Prot. Int. N. 24/045/BL/uffamb

Oggetto: **Ditta VICO s.r.l. – Stabilimento di Corso Stalingrado 50, Cairo Montenotte (SV).**
Autorizzazione Integrata Ambientale AIA 2399/2022 del 07/09/2022.
Installazione IPPC 5.1 – 5.3.b – 5.5.
AIA 2399/2022 del 07/09/2022.
COMUNICAZIONE DI MODIFICA NON SOSTANZIALE: estensione perimetro installazione IPPC.

Figura 1 – Estratto catastale.

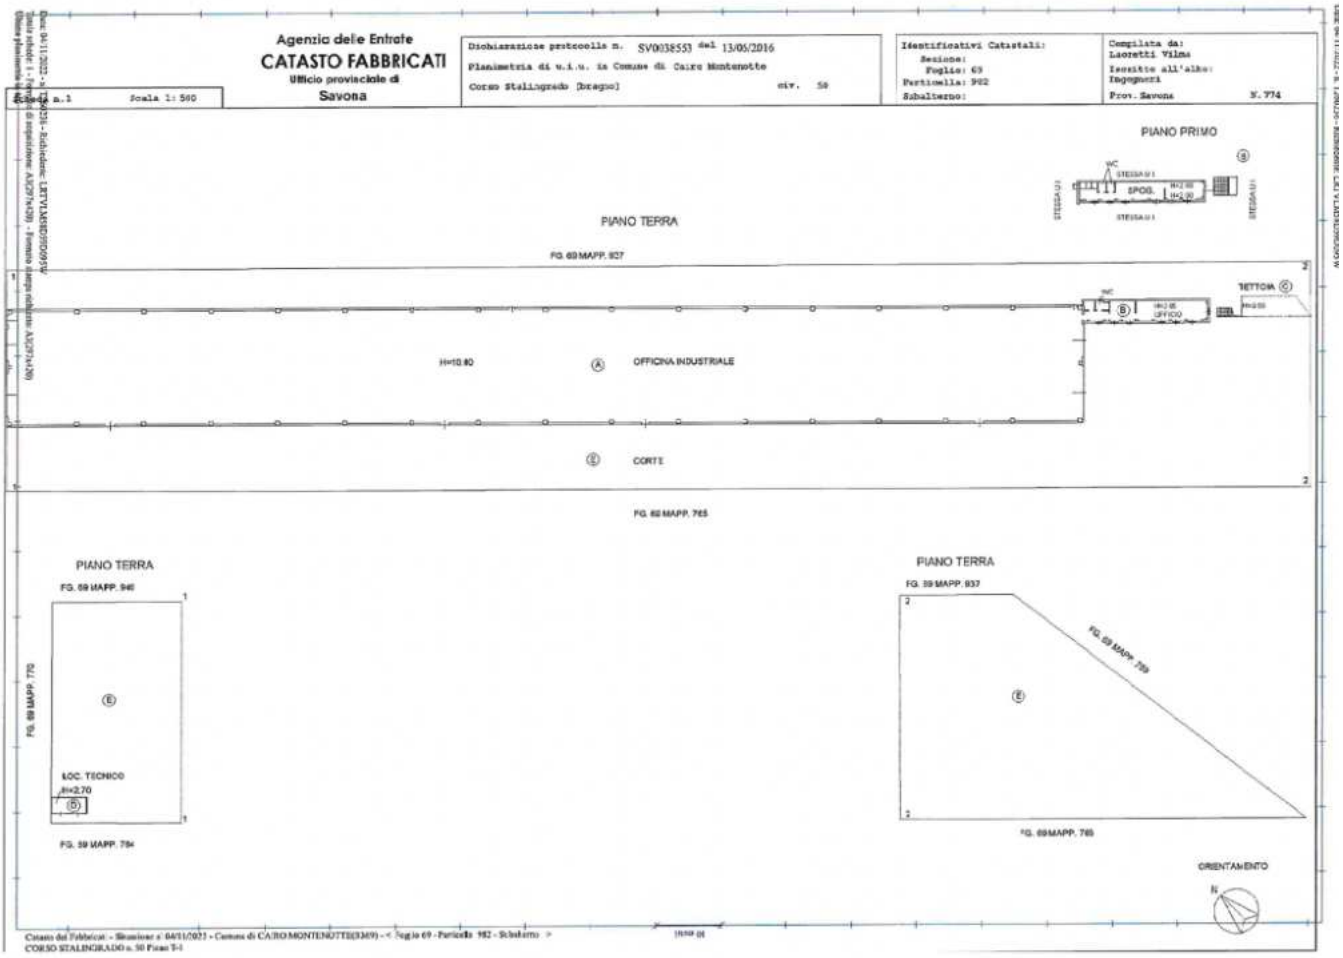
- il capannone e le pertinenze sono riportati in figura 1, censite al Foglio 69, part. 937-940 (aree verdi) – 950 (metà della cabina elettrica) – 982 (capannone);

- il capannone (che verrà denominato **Area 13**) è attualmente allestito con:
    1. serramenti, portoni, sovraportone per ingresso /uscita di particolari molto ingombranti,

*Figura 3 – Perimetro installazione IPPC come da AIA 2399/2022 del 07/03/2022 vigente (in rosso), con indicazione dell'ampliamento in **Area 13** (in giallo) e della linea di rotaie esistenti a servizio di Area 13 (in giallo tratteggiato).*

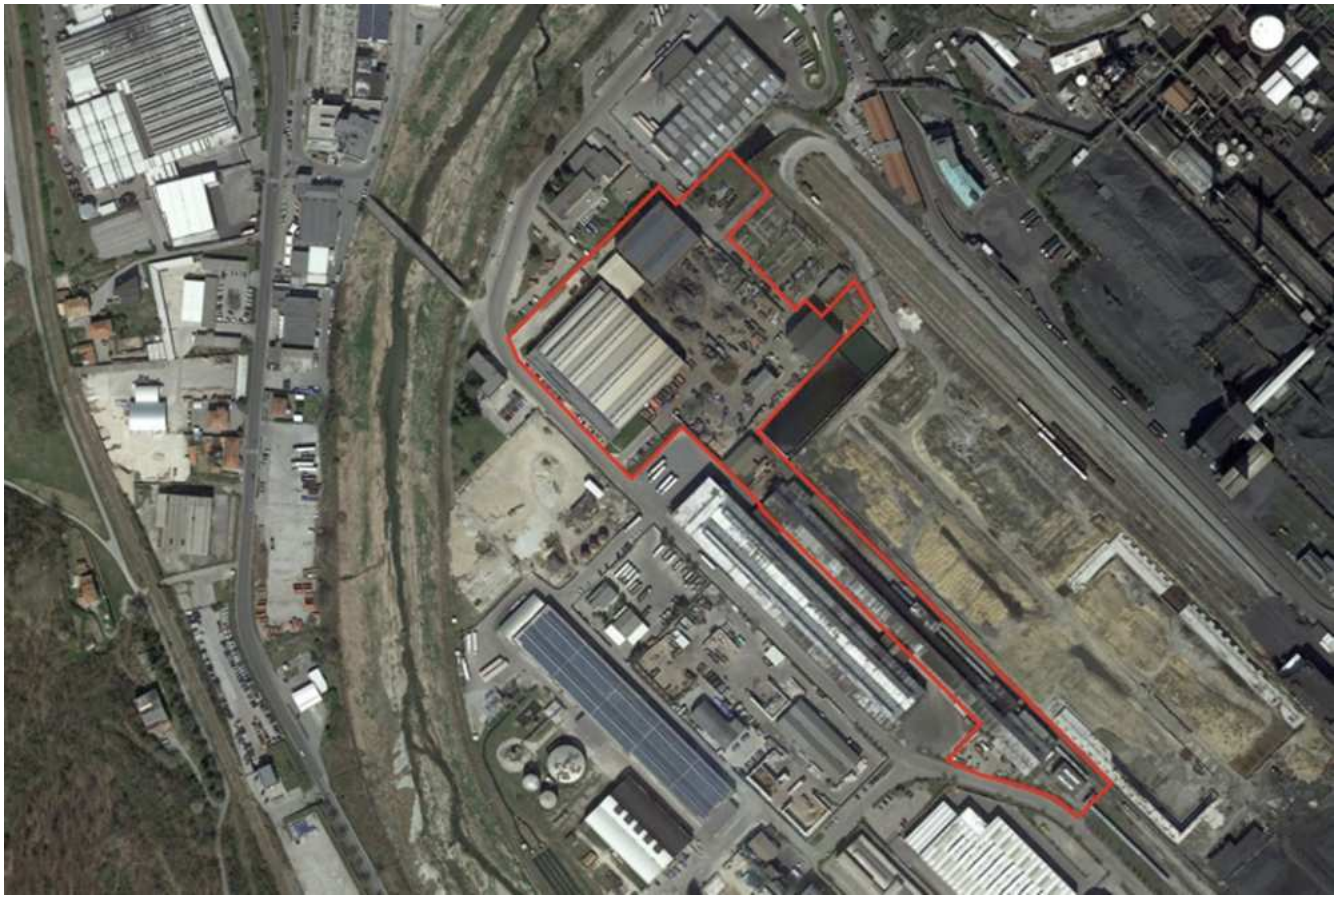
9. reti varie;
- l'**Area 13** di nuova acquisizione sarà collegata all'esistente complesso IPPC VICO s.r.l. tramite linea di rotaie esistenti (censite al catasto al Foglio 69, part. 770 e 787) che VICO utilizzerà ai sensi del Contratto di rete dotato di soggettività giuridica di cui alla ragione sociale SERVIZI E MANOVRE RETE D'IMPRESE (SERMAN), avente sede in Corso Stalingrado 50 – 17014 Cairo Montenotte, P.I./C.F.: 01741670093, e-mail PEC: serman@prontopec.com, iscritta alla CCIAA di Savona n. SV-204684, attiva dal 04/10/2022); detta rete di imprese è costituita da VICO s.r.l. e da altri n.4 soci con oggetto sociale la gestione e lo sviluppo della rete ferroviaria interna delle aree ex Agrimont in cui insistono gli stabilimenti delle imprese socie; tale infrastruttura è a servizio esclusivo dei soci facenti parte della rete d'imprese e attualmente solamente da VICO s.r.l.;

- nella figura 2 seguente si riporta l'attuale perimetro dell'installazione IPPC secondo AIA 2399/2022 e nella figura 3 l'indicazione grafica del nuovo perimetro del complesso IPPC;
